改善箇所説明図(1)

基準不適合発生箇所(1)

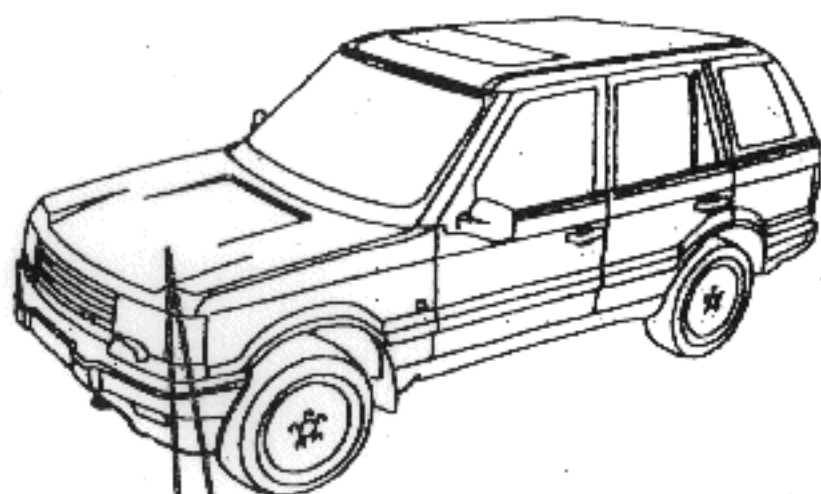
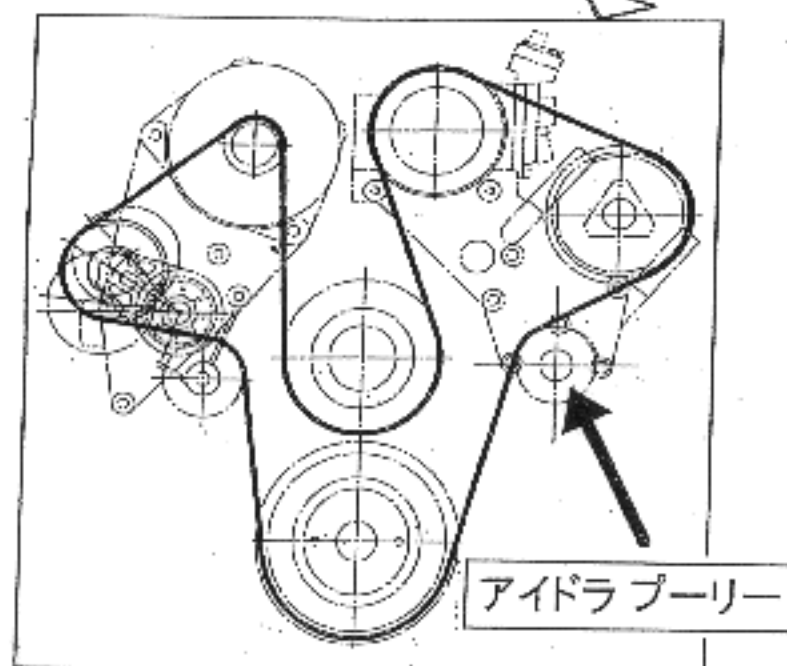
原動機の冷却水ポンプ等の補機類を駆動するベルトの張り具合を調整するアイドルプーリー（ベルトの張力調整用滑車）の強度が不足している為、そのままの状態で使用が続けると、当該プーリーが破損し、冷却水ポンプ等の駆動ベルトが滑り、冷却水ポンプが作動せずオーバーヒートに至るおそれがある。また、パワーステアリングの機能が損なわれ、ハンドルが重くなるおそれがある。

全車両、当該プーリーを対策品と交換する。
